**AVIS RELATIF À LA PROTECTION
CONTRE LES EVENTUELS EFFETS NOCIFS ET NUISANCES
PROVOQUÉS PAR LES RAYONNEMENTS NON IONISANTS
GÉNÉRÉS PAR DES ANTENNES ÉMETTRICES STATIONNAIRES**

Commune : HERSTAL - Exploitant : PROXIMUS

Référence exploitant : 41RST_01

Rapport n° 3286 / 2023

Figure 2 : Vue en plan des installations d'antennes dans un rayon de 300 mètres autour de l'installation faisant l'objet de la demande d'avis

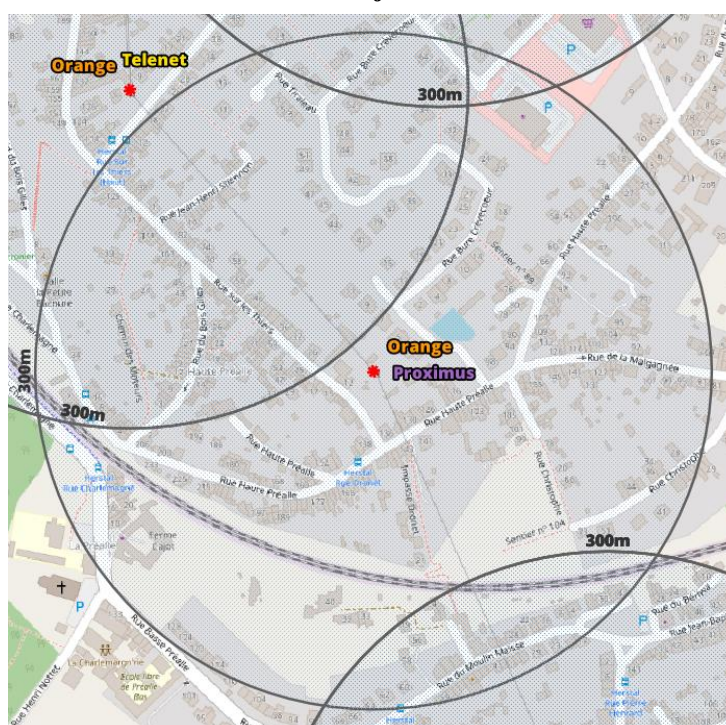
Compte tenu du nombre d'installations localisées dans la figure 2, il apparaît que l'intensité du rayonnement électromagnétique généré, dans les lieux de séjour situés à proximité de l'installation référencée dans le paragraphe 2, par l'ensemble des antennes émettrices stationnaires de l'ensemble des exploitants du même site d'antennes émettrices stationnaires respecte la limite fixée à l'article 4, § 2 du décret.
